CONVERTER K4005-120 and K3005-30 P

REPLACEMENT OF THE POWER SUPPLY BOARD 7451

CONVERTER K4040-K4120

REPLACEMENT OF THE TRANSFER BOARD 7703.

HB7451

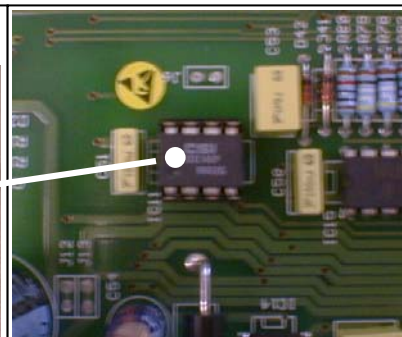
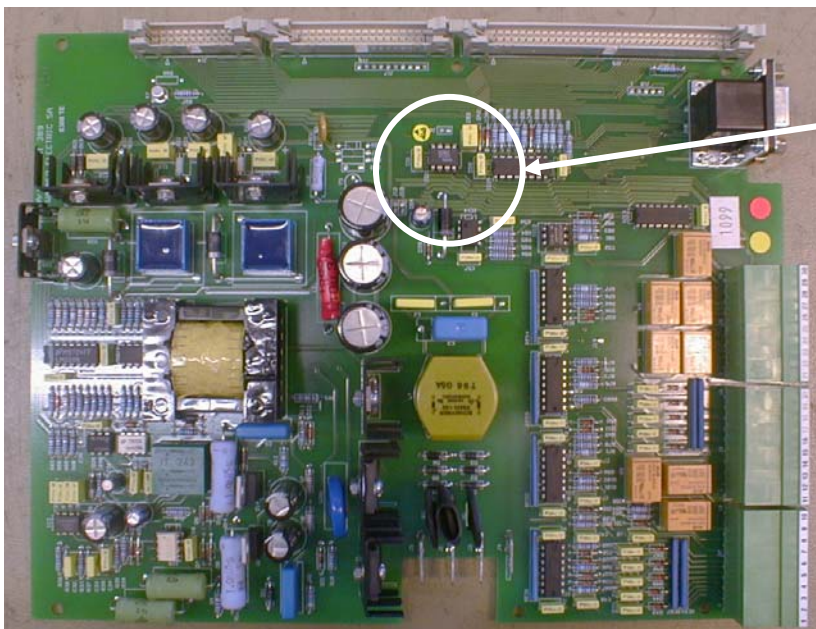
- **If the original board is fit with the chips IC11 (93C46):**
Remove it from the board and use it on the new replacement board.
- **If the original board is not fit with the IC11 (93C46):**
In this case the corresponding chips is present on the mother board 7450(K4005-30) or IC N7 on 7703 (K4040-120)
Don't fit in integrated circuit to the place IC11 on the new board 7451 (board using a 26P connector)
